Granskning av detaljplan för volymhandel och centrum, del av fastigheterna Tuollavaara 1:1 m.fl.

Under granskningstiden har 9 skriftliga yttranden inkommit. Granskningsutlåtandet (nr.1) redovisar de skriftliga synpunkterna som har inkommit samt kommentarer till dessa. Samtliga skriftliga inkomna synpunkter förvaras i sin helhet i planakten hos Kommunstyrelsen på Stadsbyggnadsförvaltningen.

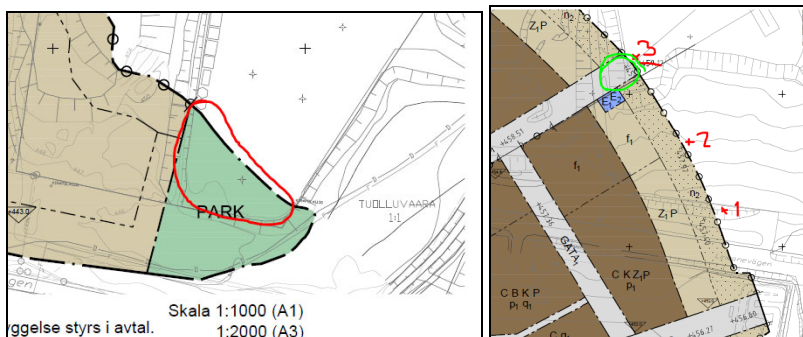
I plankartan finns planområdesgränser utlagda på två ställen som till synes verkar vara av misstag, se nedan.

Kommentar: Gränslinjen redovisar närliggande detaljplans gränser (för torg och handelsgata). Detta har förtydligats på plankartan.

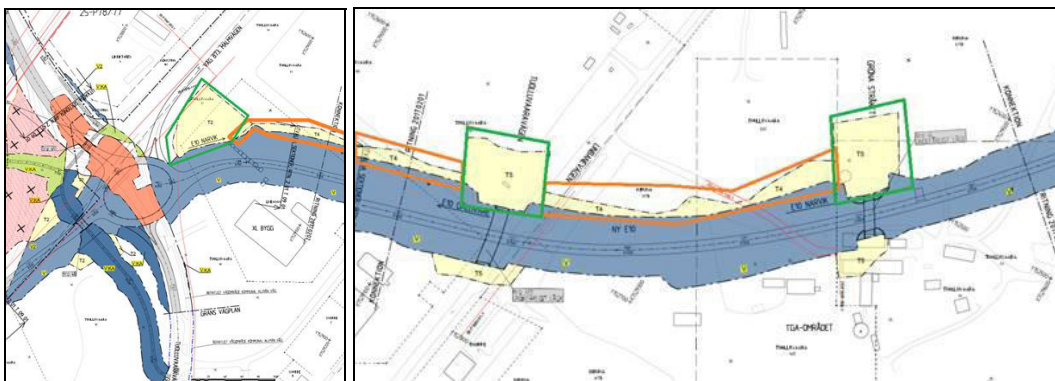
I vägplanen finns områden för tillfällig nyttjanderätt utlagd som sträcker sig in i detaljplanen, bl.a. område n₂. Områdena är i vägplanen benämnt T2, T4 samt T5 och är tänkt för etableringsytor, byggytor för brobyggnationer samt för terränganpassning mot Kiruna nya centrum. Trafikverket kommer att nyttja områdena under vägentreprenaden och fram till godkänd slutbesiktning, troligen år 2019 och 2020. Kommunen behöver ta hänsyn till detta under genomförandet av detaljplanen. Samordning mellan Trafikverket och Kiruna kommun behöver ske kring genomförandet.

Kommentar: Planbeskrivningen har kompletterats med förtydligande om trafikverkets tillfälliga nyttjanderätt enligt vägplanen.

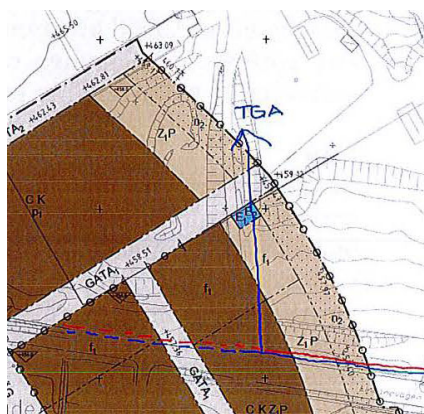
- Med tanke på önskad torgbildning i korsningen borde kvarter 8 utföras med avfasat hörn i bottenplan (nordöstra hörnet).

Kvarterens "avkapade hörn" har generellt har utgått eftersom de inte bedöms behövas.
